**Modulo per la presentazione delle osservazioni per i piani/programmi/progetti sottoposti a procedimenti di valutazione ambientale e di competenza statale**

**ID: Codice procedura (ID\_VIP/ID\_MATTM): 12691**

**“Progetto di un impianto eolico denominato “Pitigliano” ubicato nei comuni di Pitigliano (GR) e Sorano (GR) costituito da 20 (venti) aerogeneratori di potenza nominale di 7,0 MW per un totale di 140,0 MW con relative opere connesse ed infrastrutture indispensabili”**

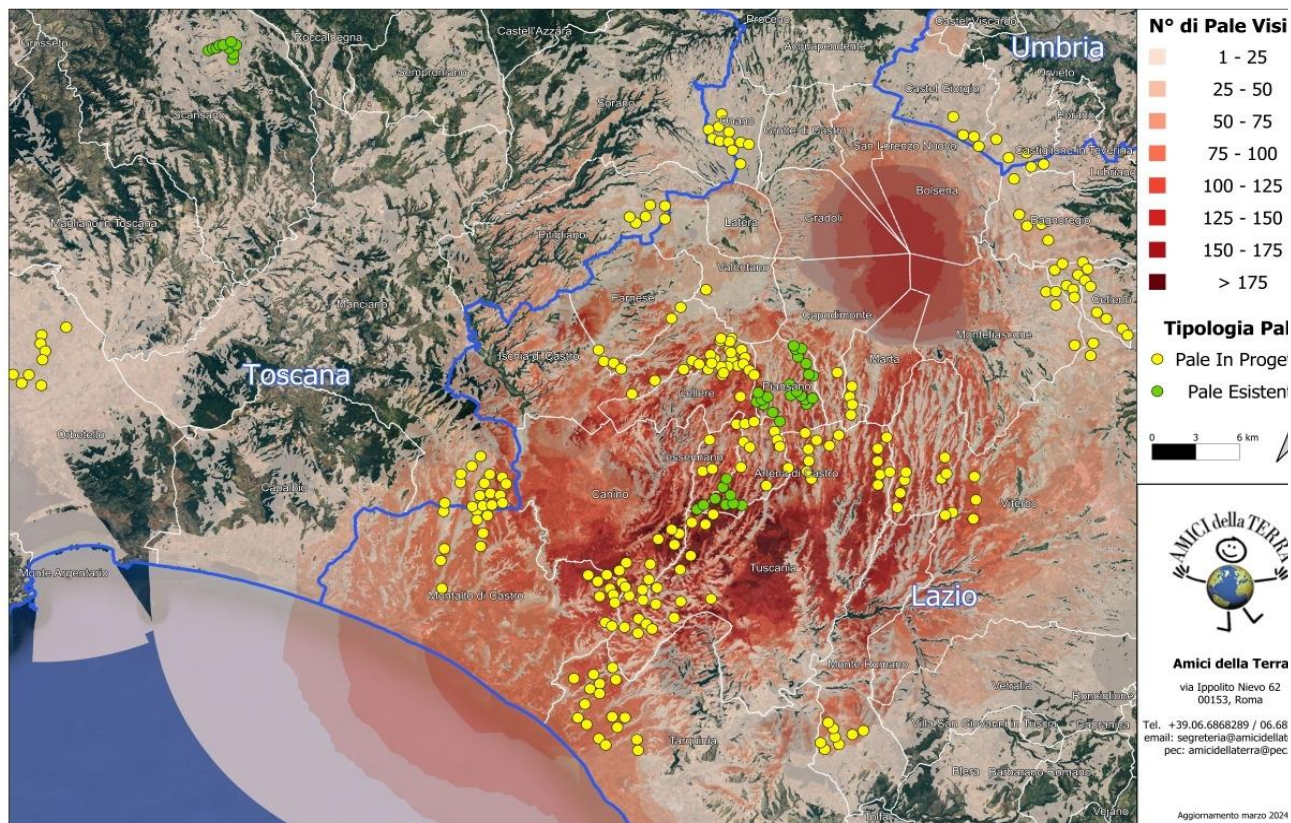
Alla luce di quanto descritto, possiamo concludere che la previsione *"Se a scala europea o nazionale la produzione di energia da fonti rinnovabili è spesso considerata*

*come unilateralmente positiva, è infatti a scala locale che lo sviluppo delle energie rinnovabili può produrre esternalità negative che intaccano i valori culturali e naturali del paesaggio, con potenziali ricadute sul turismo, sulla produzione agricola e sull'identità e riconoscibilità dei luoghi” ( da D.G.R Lazio n. 390/2022) è quanto mai appropriata anche per il territorio della “Città del Tufo” e della Tuscia settentrionale identificabili storicamente e culturalmente nella Maremma interna.*

## **OSSERVAZIONE N.12**

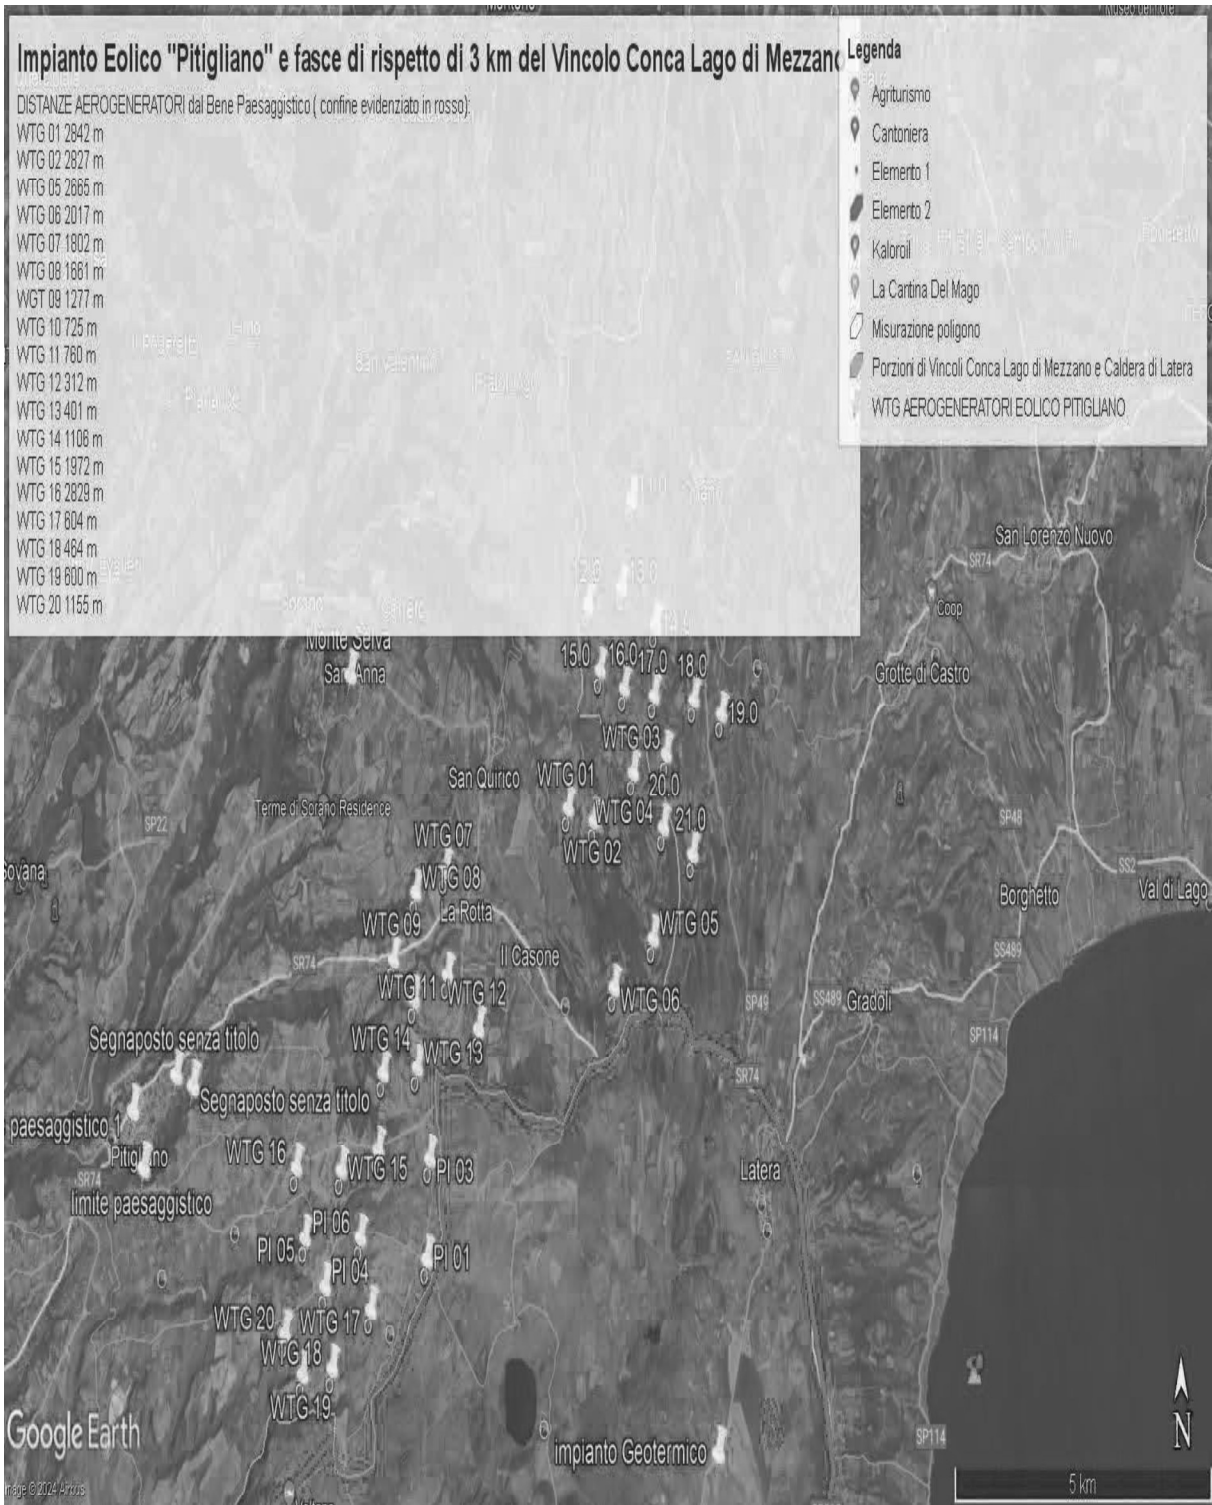
- 1) Lo studio presentato dal proponente nel "Report anemologico" si è basato su dati di parametri meteorologici estratti da un modello di rilevamento virtuale Virtual Met Mast (Vortex ERA - 5 series). Lo studio non riporta che tale modello sia stato validato con misure in sito. Una validazione del modello con misure rilevate sul posto per almeno un anno/ un anno e mezzo dovrebbe essere necessaria per garantire l'accuratezza della produzione energetica stimata.

- 2) Lo studio presentato nel "Report anemologico" riporta valori incoerenti di produzione energetica lorda e netta.
  - a. Nel paragrafo 5.2, Energy calculation, si stabilisce che usando il software Open Wind e il Wake Model Deep Array Eddy Viscosity, la produzione lorda dell'impianto risulta essere di 146,97GWh/anno, la produzione netta 143,59GWh/anno.

**IMMAGINE n. 2** Impianto eolico industriale “Pitigliano” e distanze aerogeneratori dai Vincoli della Conca del Lago di Mezzano...

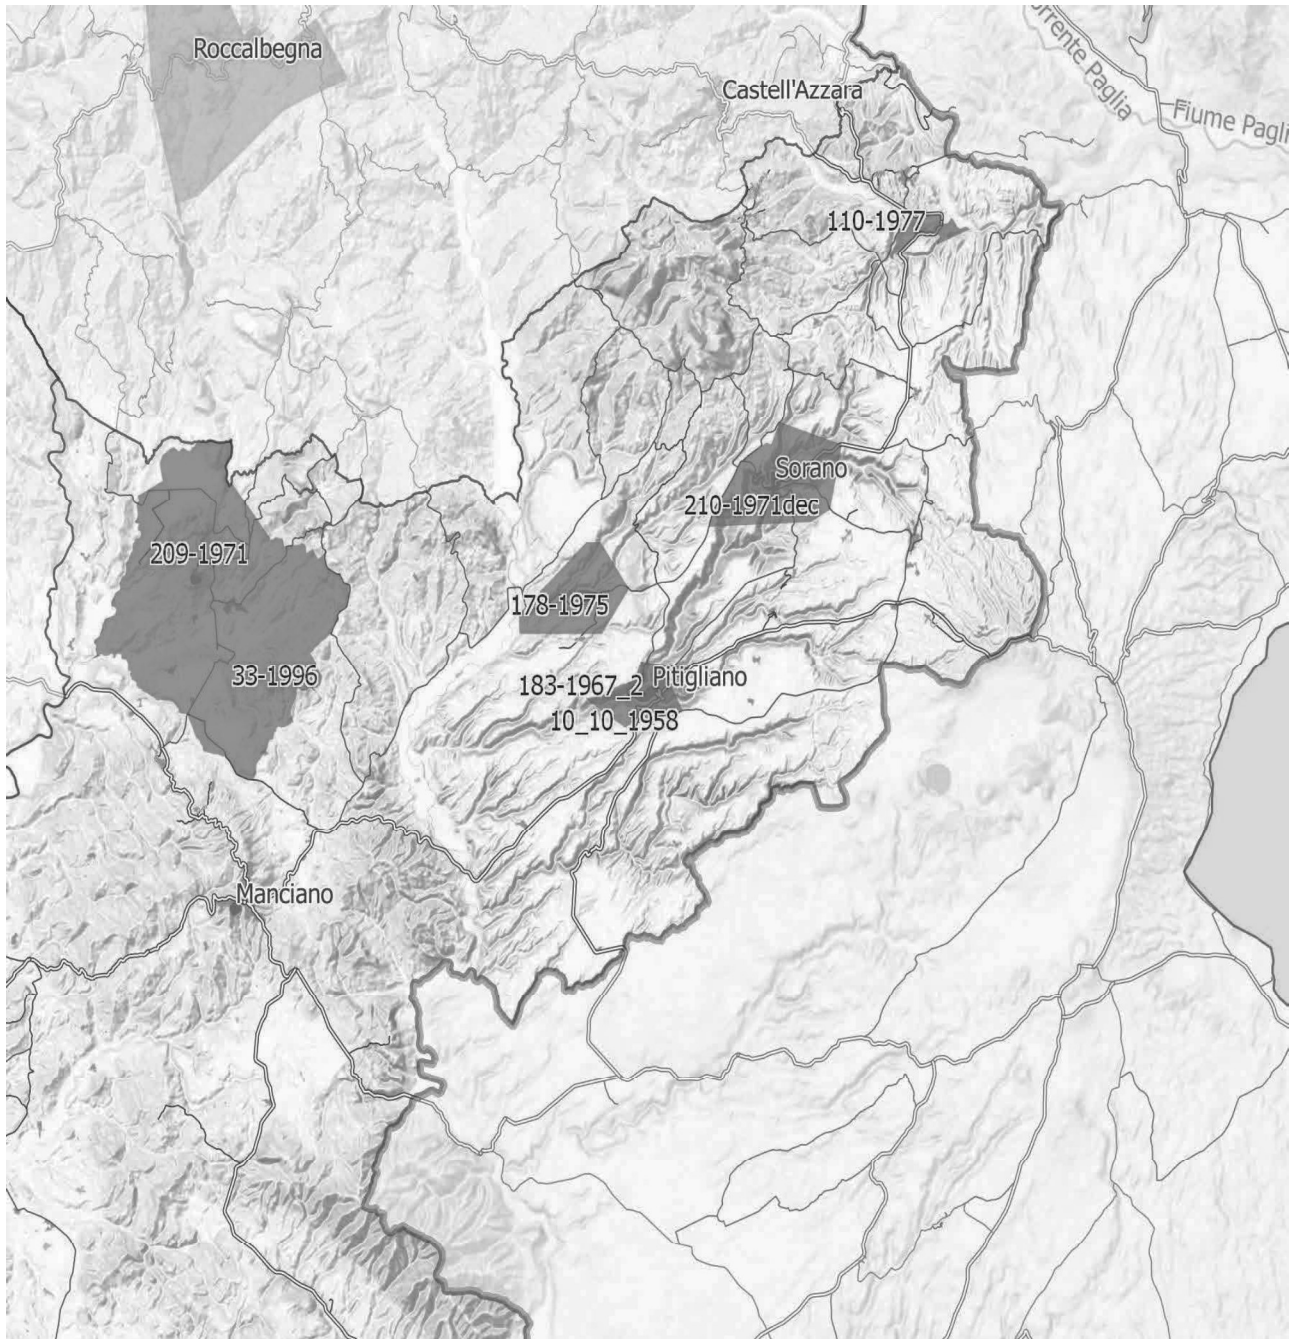
Come è illustrato nell'immagine si ribadisce che l'impianto industriale "Pitigliano" ricade completamente all'interno delle fasce di rispetto dei due vincoli di notevole

interesse pubblico e lambisce quelle di un terzo vincolo e quindi come affermato dal Consiglio di Stato nelle sentenze citate, l'impianto è insediato in area non idonea ai sensi dell'art. 20 comma 8 lettera c quater del D.Lgs. n. 199/2021 e ss.mm.ii al contrario di quanto sostiene la proponente.

**IMMAGINE n. 3 Impianto eolico industriale "Pitigliano" e distanze aerogeneratori dai Vincolo "Orlo della Caldera di Latera."**

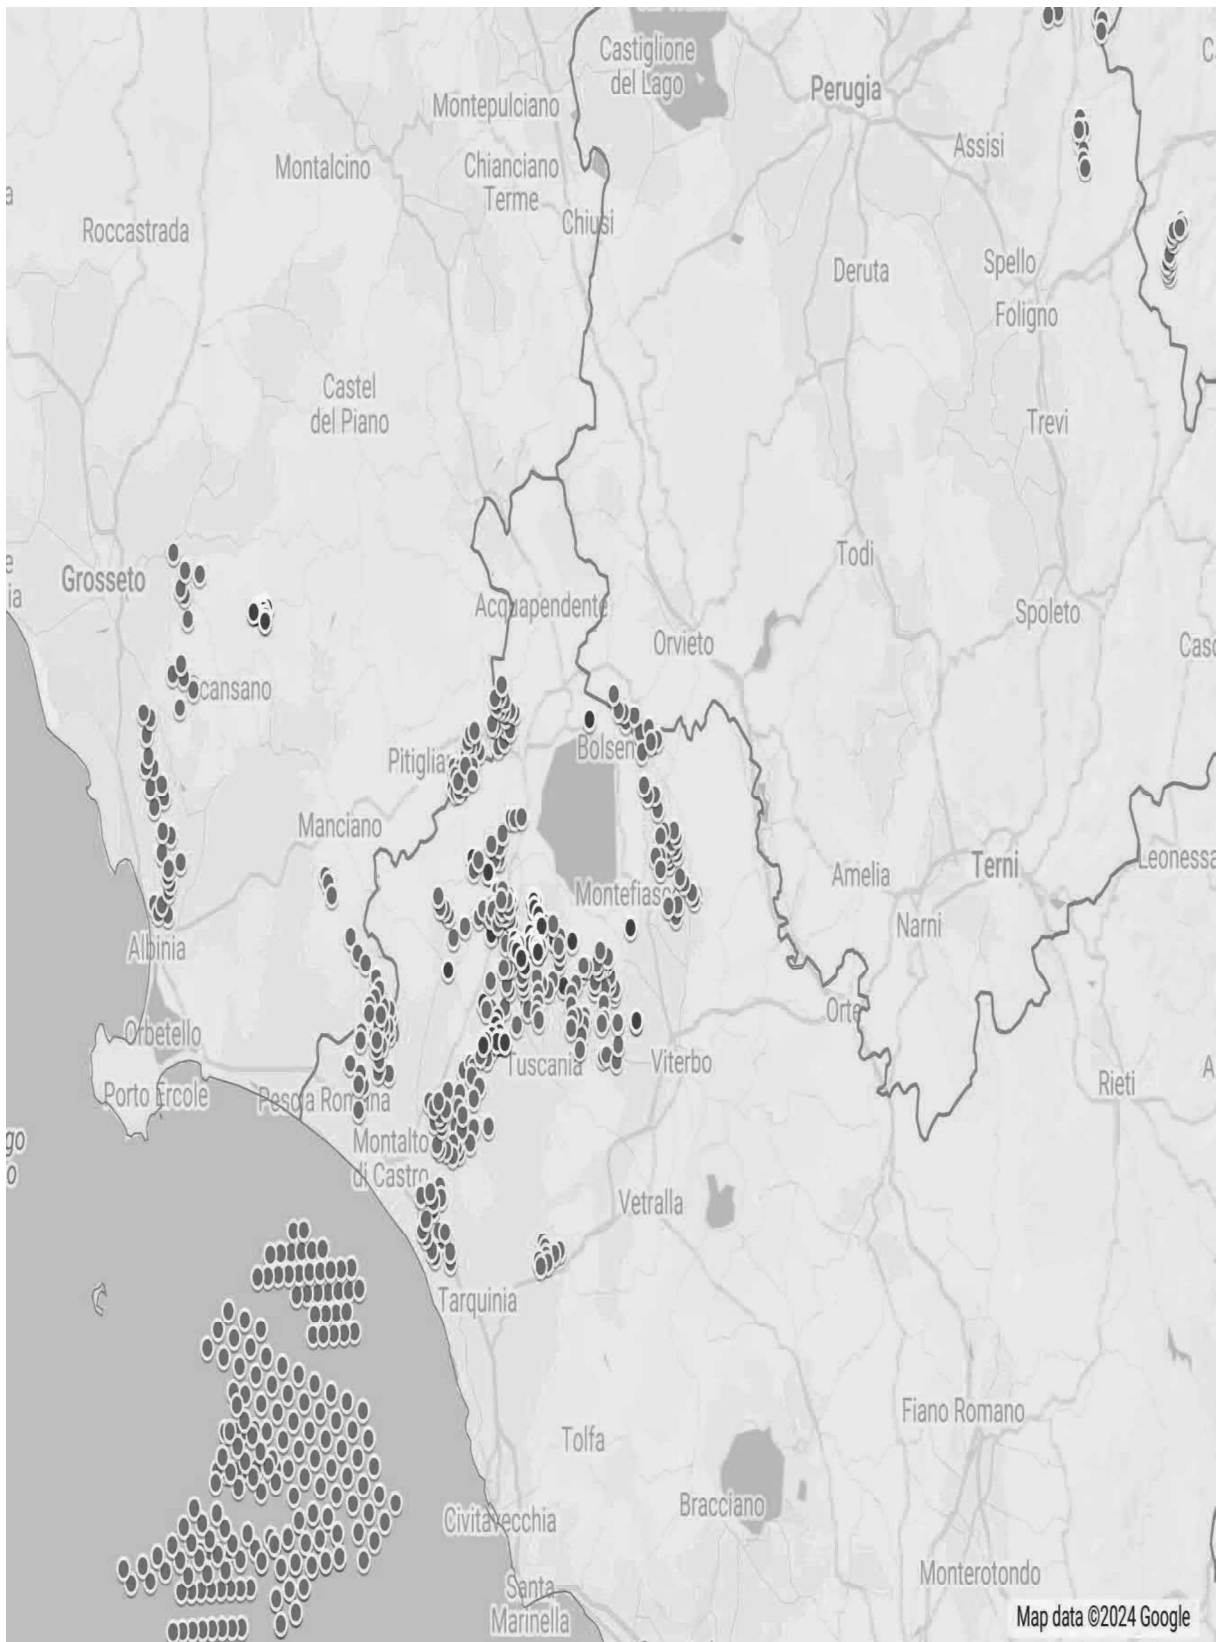
Concludendo, si evidenzia ancora che la proponente non effettuando la procedura prevista dalla Parte III delle Linee Guida nazionali ha ignorato un vincolo paesaggistico di notevole interesse pubblico istituito con un provvedimento del Segretariato regionale del Ministero della Cultura per il Lazio che ha emanato il Decreto di dichiarazione di notevole interesse pubblico n. 22 del 15.02.2024 ai sensi e per gli effetti dell'art. 136, co. 1, lett. c) e d) del decreto legislativo 22 gennaio 2004, n. 42, "Ambito paesaggistico, geologico e geomorfologico dell'orlo della caldera di

Latera e delle sue pendici interessate dai centri eruttivi periferici" nei comuni di CELLERE, FARNESE, ISCHIA DI CASTRO, LATERA, PIANSANO.
